資料2

山梨県環境整備センター安全管理委員会 御中

坂野 斎

今般の明野最終処分場の問題につきまして、科学的視点から以下の点をお伝えしたく、ここに意見書を提出させていただきます：

図A. 処分場底面での遮水シートと漏水検知システムの上下銅線の交差点

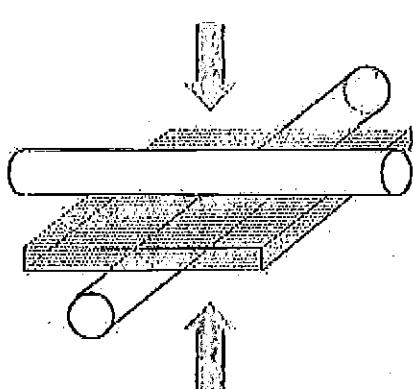
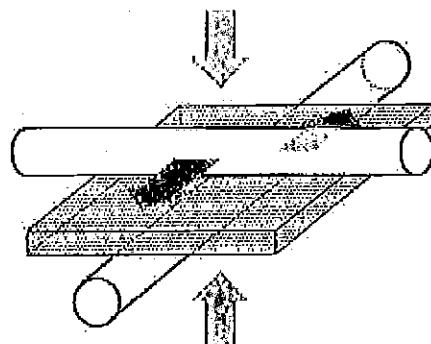
この意味をご理解いただくため次のことを考えてみてください：図Aのように銅線をシートに上下から押しつける力（緑色の2つの力）をかけるのと、図Bのように銅線をシートに押しつけながら（緑色）こそぐように（赤色）力をかけるのと、どちらが破壊を導きやすいでしょうか。それは図Bのやり方です。私たちの経験か

緑色の力を垂直応力、赤色の力を剪断応力といいます。銅線の交差点では力が集中します、図Aの場合、垂直応力集中があり、図Bはそれに加え、剪断応力集中がある、つまり組み合わせ応力の集中があることになります。

図Aは処分場の底面の遮水シートを漏水検知システムの銅線が交差して挟み込んでいる状況で、図Bは法面でのものです（解説の図2もご参照ください）。法面では遮水シートが斜めの状態で廃棄物からの力を受けるので、垂直応力（緑色）と剪断応力（赤色）が共存します。問題になっている漏水検知システムの漏水検知システムの重みが強くかかる法面の状況で、この交差点で起きたときの力の状況（図Bの状況）⁴これに対して、事業団の行った実験は図Aの状況でしたので、より破壊を導きやすい図Bに相当する実証実験の必要性を先の意見書でお伝えしました。

- a) 銅線の存在自体が考慮されていません。必然として、図Bの配置での剪断応力、および組み合わせ応力の集中は議論されていません。
- b) a)の単に法面上に遮水シートがあるだけの状況を想定しての事業団の説明でも、致命的な誤りがあります：F5とF6（図Bの赤色の2つの力）を合成して打ち消すので剪断応力の問題がない、という主張です。この打ち消しはシートが動かないことを意味するだけで、法面にある遮水シートが、上面のF5と下面のF6により、剪断応力を受けて“苦しみ”を感じていることが記述できません。そのようなことを扱う学問が材料力学、材料破壊学で処分場の安全にも関わるものですが、事業団のご説明はその学問の存在を否定しています。この考え方を仮に認めるなら、遮水シート上面と下面の垂直応力（図Aの緑色の2つの力）も打ち消し会って問題が生じないことになり、事業団自身が時間、費用、手間をかけて行った図Aの配置での実証実験の意義をも否定することになります。

図1. ゴムの遮水シートを漏水検知システムの下側銅線（電源線）と上側銅線（測定線）が挟み込んでいる。

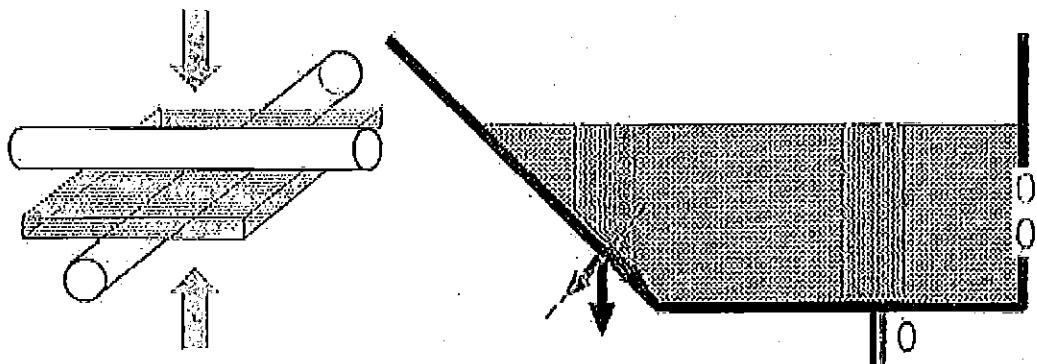
まず、図1をご覧ください。この図はゴムの遮水シートを漏水検知システムの下面の銅線（電源線）と上面の銅線（測定線）が挟み込んでいる様子です。このような交差点が数メートルから10メートル程度おきにあるよう、電源線と測定線が処分場の底面、法面に張り巡らされています。通常時、電源線と測定線は遮水シートによって絶縁されていて電流は流れません。遮水シートのどこかが破れると、廃棄物の水が浸み込み、最寄りの電源線と測定線が導通して電流が検知される仕組みです。

図2は処分場のさまざまな面を描いたものです。処分場底面において、遮水シートはシートに垂直下向きの力を受けます。また、それを支えるため地盤から垂直上向きの力をうけます。図1の2つの緑の矢印はそれらの力です。遮水シート全体が圧縮されるような力を上下から受け“苦しみ”を感じます。特に、銅線が交差するあたりは力が集中します。このようなことを垂直応力集中といいます。

遮水シートの破壊実験として、実際の穴あきが持つもの法面に相当する図3の配置が相応しいものですが、しかし、事業団の実験は処分場の底面に相当する図1の配置でなされ、強い力をかけないと破壊されないと結論を得ました。【項目(4)で説明するように、ゴムは面を圧縮する垂直応力にはもともと強いのです】。さらに、事業団はこの結果をもとに、穴あきの原因は工事のときの人の行為によるものとし、原因が究明されたと判断しました。

代わりに、銅線がない法面上に遮水シートがあるだけの場合について事業団は考案されていますが、その設定の上でも誤りがあります。2つの赤い矢印の力を合成して打ち消すので問題はないとしている点です。「打ち消す」とは遮水シートが動かないことを意味するだけで、これをもってよしとするなら、材料が感じる“痛み”はいつでも考慮しないでよいことになります。これは材料力学、材料破壊学という処分場の安全性にも関わる学問を否定するものです。これを認めると、図1の2つの緑色の力も打ち消すので考慮しないでよいことになります。これは事業団自身が時間、費用、手間をかけておこなった実験をも否定することになります。

図3. 法面の銅線交差点部分では垂直応力（緑色）の集中と剪断応力（赤色）の集中が共存する

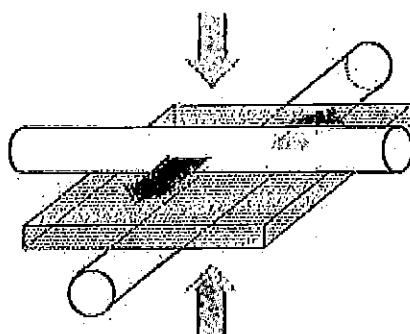
次に、図2の法面を考えてみます。廃棄物の重みは斜めの遮水シートに対して垂直な成分（緑色；垂直応力）と平行な成分（赤色；剪断応力）を生じさせます。地盤からはこれらの力に抗するため、反対向きで等しい力をうけ“苦しみ”を感じます。図3の緑色の対、赤色の対はその力です。銅線の交差点ではやはり応力集中；垂直応力集中と剪断応力集中（2つ合わせて組み合わせ応力集中）が生じます。

ここで、図1のように銅線を遮水シートに垂直に押しつける力をあたえるのと、図3のように銅線を押しつけながらこそぐように力を与えるのと、どちらがゴムの

破壊を導き易いでしょうか。小学生でも経験的な感覚があると思いますが、図3です。

処分場の法面の状況の図3では垂直応力と剪断応力が同時に掛かり、ゴムは斜め方向に伸びされる力を受けます。この力により架橋分子の弱い結合が切れ、高分子が抜けるようになれて破壊にいたります。この破壊は図1の場合と異なるメカニズムで、比較的小さい力でおこります^[5]。

図4. ゴムの分子構造。強い構造をもった高分子（黒線）が架橋分子（黄色）で緩やかに結びついている。

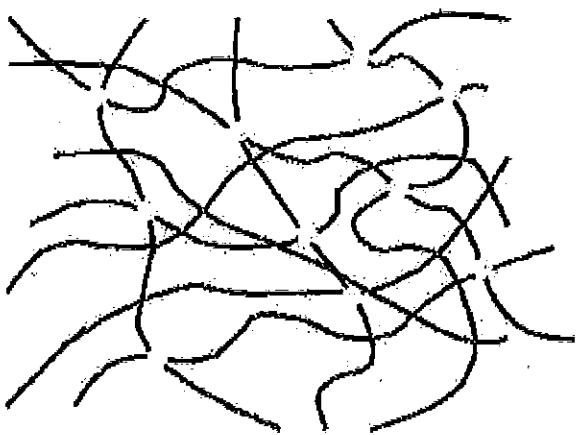
図4は遮水シートの素材であるゴムの模式図です。共有結合でできた高分子（黒線）同士が架橋分子（黄色）により共有結合よりは弱く結合しています。

図1で垂直応力をかけて、ゴムを破壊するには、高分子（図4の黒線）内の強い共有結合を一度に多く切断しなければなりません。そのため、圧縮の垂直応力に対してゴムの強度は大きいものになります。事業団の実験はこれを確かめました。

図5. 7/29の事業団の模式図と等価なモデル。点くはずのない右側の電球が点くと説明。

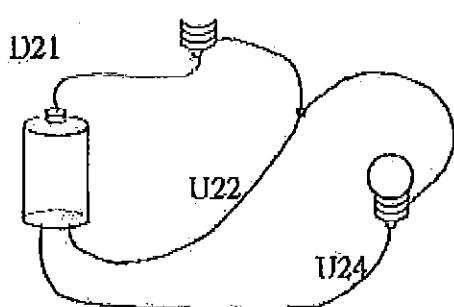
7月29日の委員会では、事業団は模式図をつがってD21からU22へ短絡電流があるとき、U22からU24へ電流が供給されると説明しました。このことは小学生が実験する豆電球の回路⁷に対応づけることができ、図5で右にある豆電球が光ることに相当します。右の豆電球はU22とU24につながっていますが、U22、U24とも電池の一極につながっており、電流は流れません。事業団の説明のように、U22がU24に電流を供給することはありません。

図6. 10/7の篠原委員の行った実験モデル。U22にもU24にも水（電球）を介してD21から電流が供給される。漏水検知システムの原理であり、現実を再現。

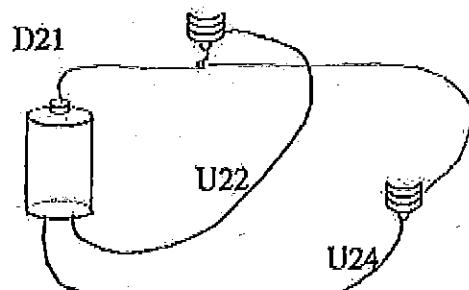
10月7日の委員会の篠原委員の実験では、U22にもU24にも電流が流れるには、図5の短絡電流があつては不可能で、図6相当^[8]のように、両方とも、D21から浸出水を介して電流が供給されるべきであることを示しました。これは処分場の検知システムの原理通りです。

図7. 11/17の事業団のモデル。U24に検知可能な電流を流すにはD21からU22に非常に大きな電流が必要。

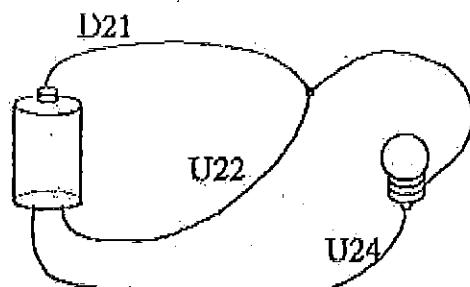
実際の処分場の異常発見時にはU21に5Vが印加されていたので、この短絡モデルにもとづけば、U22に2577mA（計算値：5V/1.94Ω）という大きな短絡電流が流れています。49.79mAが上限である電流計が壊れずにこのような電流に耐え続けていたことは不自然です。また、最大電流を50mA程度とする回路で、その50倍以上の電流を供給可能な電源を使用することは回路設計上危険で不合理です。

11月17日の委員会の事業団の実験は図7に相当します。U22、U24には僅かな抵抗（0.5Ω程度）があることが、このとき初めて導入され、D21にも保護抵抗はないことになりました。これによりD21からU22に過大な短絡電流が流れ、U24にも僅かにながれた、というものです。電源の+と-を銅線で短絡し、回路設計上想定された電流値の50倍という巨大な短絡電流が流れつづける回路です。このような危険で非現実的な回路を一抹の現実性を捨てて扱えるのは、一連の議論で回路図、電源、電流計の製品名・仕様、検知電流の全データなどの1次情報が関係者で共有されることがないことによります。逆に1次情報が共有されていないので図7は図6を否定するものではありません。
